CITTÀ VERTICALE: RIQUALIFICAZIONE DEI PERCORSI PEDONALI TRA LA COLLINA E IL MARE

PROGETTO ESECUTIVO / CACCIOTTOLI

ELABORATO
**Relazione integrativa
sulle indagini strutturali
Salita Cacciottoli**

N° ELAB.	NO. DOC.	COD. COMM.	CODE ORDER
06.RME004/00		CNAP.001-01-02.20.ESE	
SCALA			SCALE

Queste nuove risultanze hanno imposto la rimodulazione degli interventi come di seguito indicato. Si riporta stralcio del grafico GAE042n di progetto e gli interventi da effettuare:

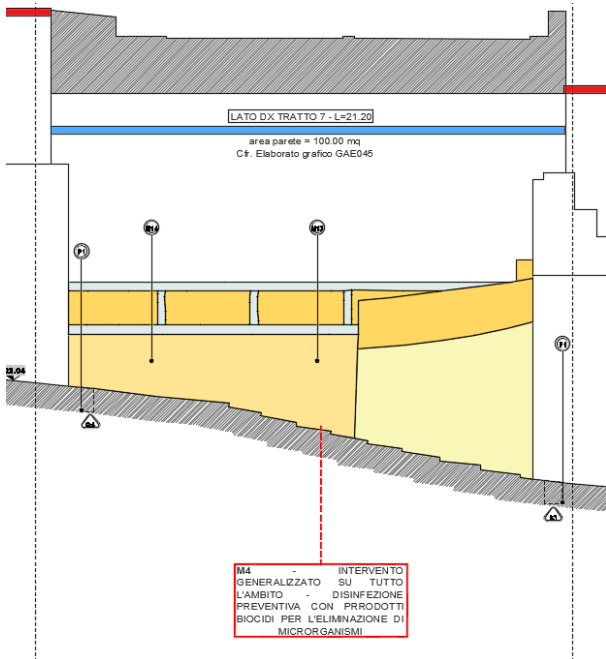
A valle di quest'analisi dello stato di fatto erano state fatte delle ipotesi di intervento che non sono più necessarie e non possono essere perseguite. **Come si evince dal seguente rilievo fotografico (figura da 1 a 4) , infatti all'esito degli ulteriori sopralluoghi è stato verificato che il tratto non risulta più occupato dalle opere di presidio essendo state realizzate una serie di opere di consolidamento consistenti dall'integrazione della parete in tufo con ricorsi in laterizio e nervature (cordoli e piedritti) in c.a.**

Gli interventi previsti sono codificati nella legenda degli interventi con 1) M13: ripresa di muratura mediante sostituzione parziale di materiale con metodo scuci e cuci, meglio dettagliato nell'elaborato CNPA.001.06.GAE04500. Questo intervento è limitato alla parte basamentale del muro per un'altezza di circa 1,50 m; 2) Stesura di scialbo pigmentato o idrossido di calcio (acqua di calce) applicata a pennello; 3) M4: intervento generalizzato su tutto l'ambito - disinfezione preventiva con prodotti biocidi per l'eliminazione di microrganismi.
